## CORRIGENDUM 1

Famille d'encombrements 140E  
P-SOJ 7,62 mm

Outline family 140E  
P-SOJ 7,62 mm

Fig. 1a

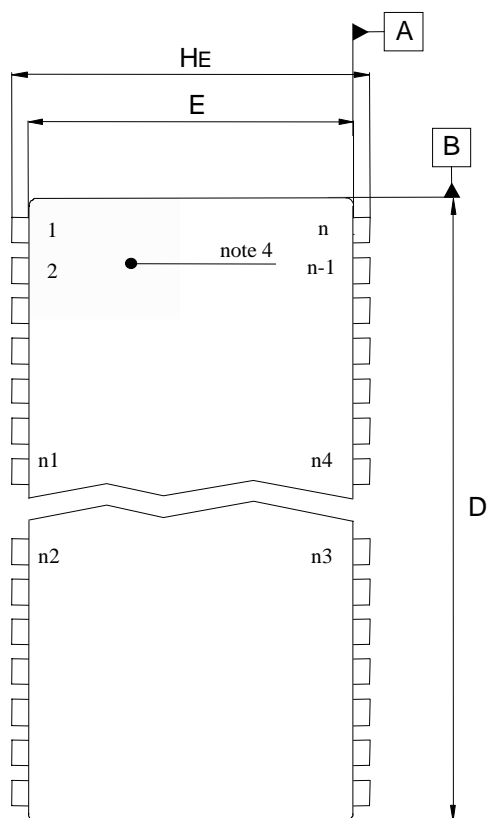
*Replace figure 1a by the following new figure:*

Fig. 1a

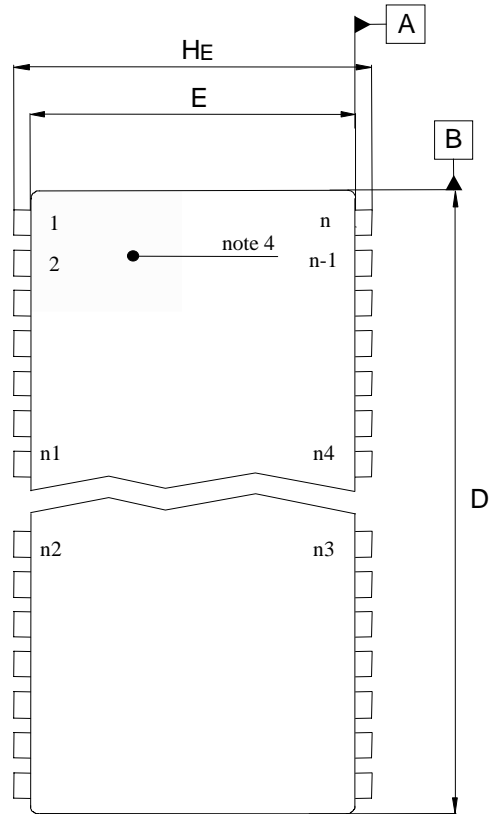
*Replace figure 1a by the following new figure:*
